## Kommentierung des 1. Entwurfs des NEP Strom 2030

Freiburg, 28.02.2017

**Abbildung 6-1: Szenarioabhängige Netzausbaubedarfe der NEP 2024, 2025 und 2030 im Vergleich**

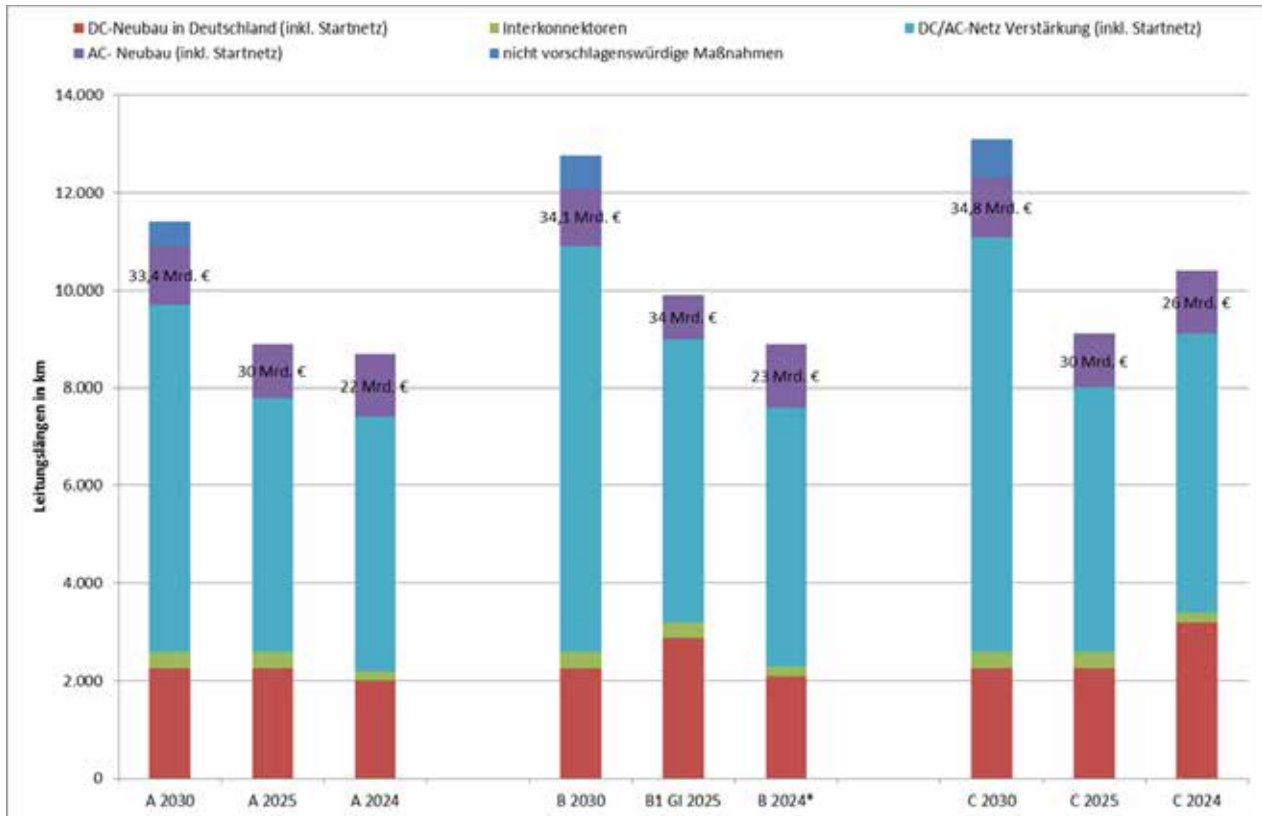
Als Beispiel soll die Ergebnisauswertung des Szenarios A 2030 hervorgehoben werden, da in diesem Szenario mit etwa 2.000 Trassen-km bereits der wesentliche zusätzliche Netzausbaubedarf im Vergleich zum NEP Strom 2025 erforderlich wird (vgl. Abbildung 6-1). Als Treiber für den zusätzlich entstehenden Netzausbaubedarf im Szenario A 2030 wird der Wechsel des Szenariojahres von 2025 auf 2030 und der in diesem Zeitraum stattfindende EE-Ausbau genannt (vgl. 50Hertz Transmission GmbH et al., 2017, S. 88 und S. 90).

Eine Auswertung der Angaben in den Kapiteln 5 der NEP Strom 2025 und NEP Strom 2030 zeigt, dass im NEP Strom 2030 1.100 Trassen-km bereits bis 2025 zusätzlich zum Bedarf nach Szenario A 2025 aus dem NEP Strom 2025 in Betrieb genommen werden sollen. Damit ist dieser Bedarf unabhängig von dem Wechsel des Szenariojahres. Ein gesteigerter EE-Ausbau im Vergleich zum Szenario A 2025 des NEP Strom 2025 kann ebenfalls nicht identifiziert werden: Wird der EE-Zubau des Szenarios A 2030 auf das Jahr 2025 analog zu den Annahmen des NEP Strom 2030 interpoliert, so nimmt er im Vergleich zum Szenario A 2025 nicht zu, sondern geringfügig ab (vgl. Tabelle 6-1).

Dies legt nahe, dass etwa 50% des im Szenario A 2030 neu identifizierten Leitungsausbaubedarfs im Vergleich zum Szenario A 2025 des NEP Strom 2025 weder durch den Wechsel des Szenariojahres noch durch zusätzlichen EE-Ausbau bedingt ist. Die Frage nach dem Treiber bleibt ungeklärt.

Wechsel des Szenariojahres genauer analysiert und dargestellt werden sollten, um Akzeptanz für den zusätzlich entstehenden Netzausbaubedarf zu gewinnen. Wir empfehlen daher, insbesondere für die neuen Elemente des NEP Strom 2030 Sensitivitätsrechnungen durchzuführen, die deren Auswirkungen auf den Netzausbaubedarf offenlegen.
